SERVICE BULLETIN

Änderung von Zylinderkopftemperatur- auf Kühlmitteltemperaturmessung für ROTAX® Motor Type 912 und 914 (Serie)

ATA System: 75-00-00 Kühlsystem

Bild 1

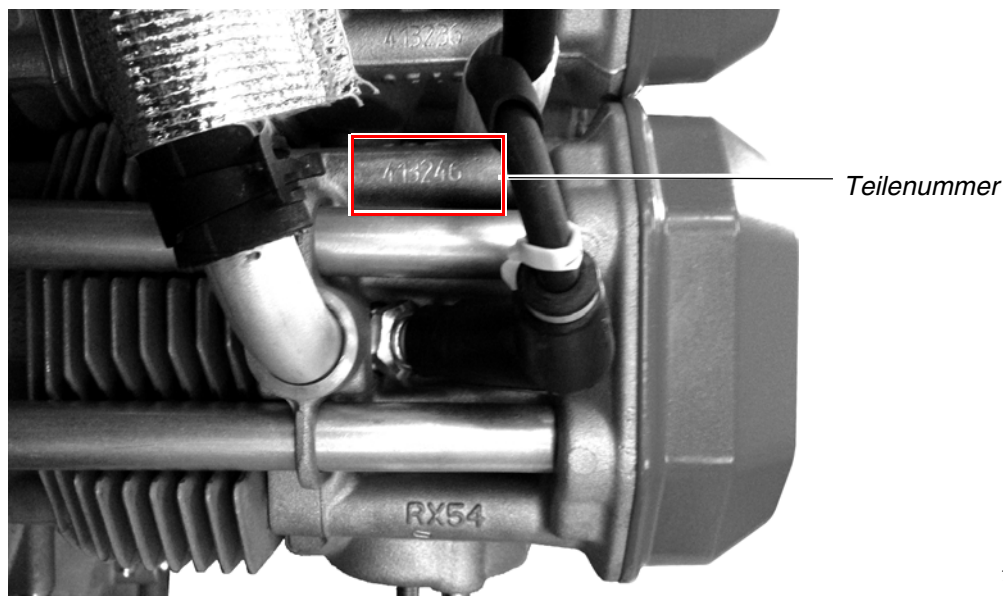
Schritt	Vorgehen
1	Kontrolle der Motorserialnummer S/N, ob das Luftfahrzeug von diesem SB betroffen ist.
2	Kontrolle der Wartungsunterlagen, ob eine Reparatur oder Instandsetzung an einem der Zylinderköpfe durchgeführt wurde.
3	Kontrolle der Teilenummern auf den Zylinderköpfen. Siehe dazu Bild 1 .
4	Kontrolle des Cockpits (Anzeigeeinstrument) oder Durchsicht der Luftfahrzeug spezifischen Handbücher bzw. Rücksprache mit dem Luftfahrzeug-Hersteller oder deren Service Einrichtungen, ob Kühlmitteltemperatur oder Zylinderkopftemperatur angezeigt wird.
5	Falls notwendig ist die Bezeichnung (Messstelle) des Anzeigeeinstrumentes bzw. das Betriebslimit in Rücksprache mit dem Luftfahrzeughersteller anzupassen. Siehe dazu Kapitel 3.1.1).

Bild 2

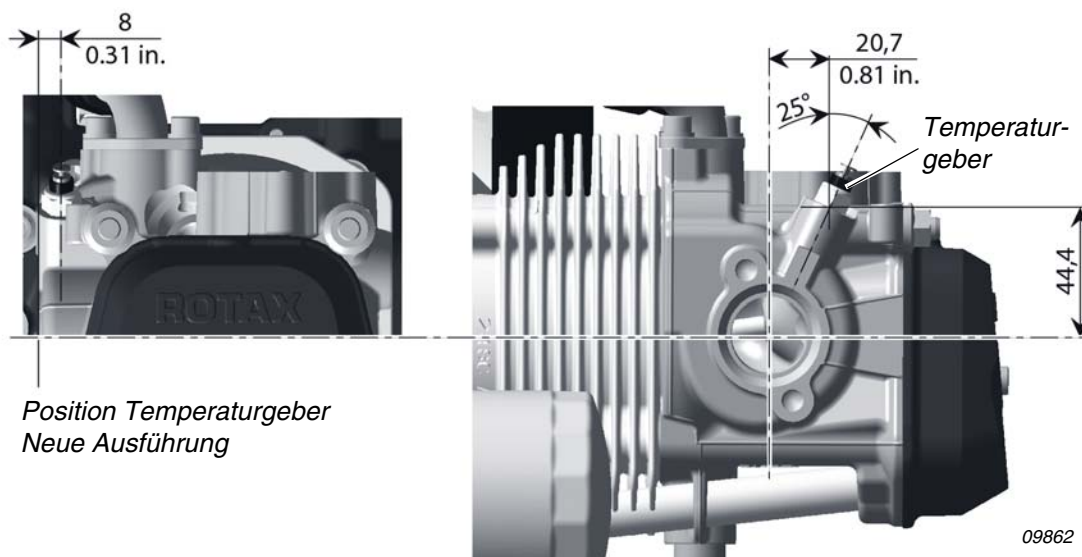
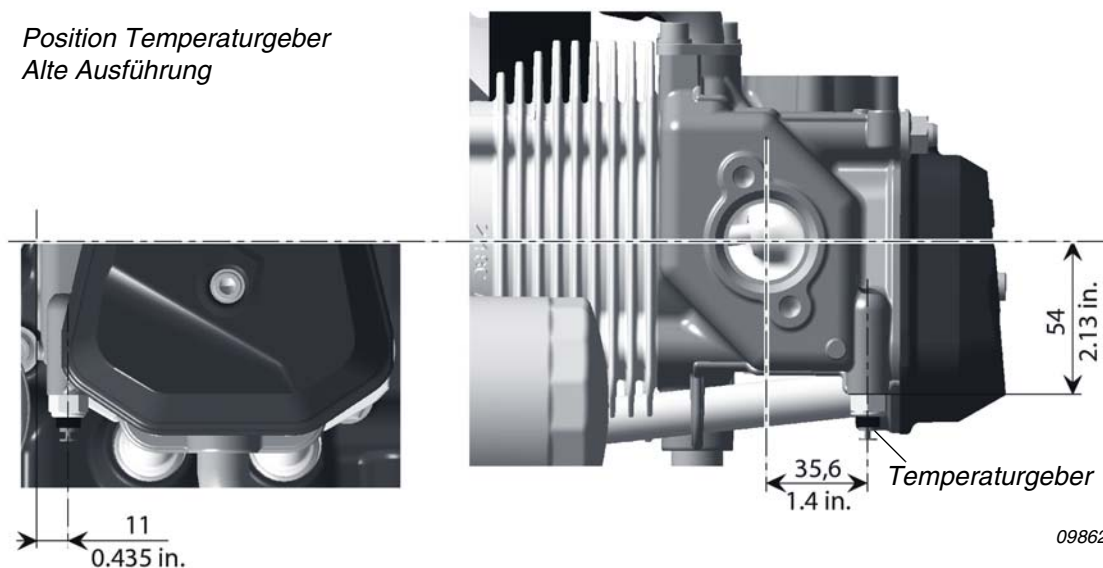
HINWEIS: Erkennungsmerkmal für Zylinderköpfe der neuen Ausführung: Der elektrische Anschluss des Temperatursensors zeigt nach oben.
Neue Ausführung siehe [Bild 2](#). Alte Ausführung siehe [Bild 3](#).

Bzgl. Positionsänderung der Temperaturegeber, siehe [Bild 2](#) und [Bild 3](#).

Motoren mit den bisherigen Zylinderkopfausführungen sind NICHT nachzurüsten! Die verschiedenen Ausführungen der Zylinderköpfe können gemischt verbaut werden, jedoch ist darauf zu achten, ob und an welcher Position die Zylinderkopf- bzw. die Kühlmitteltemperatur gemessen wird. Daraus ergibt sich auch die Bezeichnung des Anzeigeinstrumentes mit entsprechendem Temperaturanzeigelimit.

Kühlmitteltemperaturlimit für die Messstelle im Zylinderkopf (neue Ausführung)	Motortype
max. 120 °C	912 A/F/S
	914 F
Eine permanente Anzeige der Kühlmitteltemperatur ist notwendig.
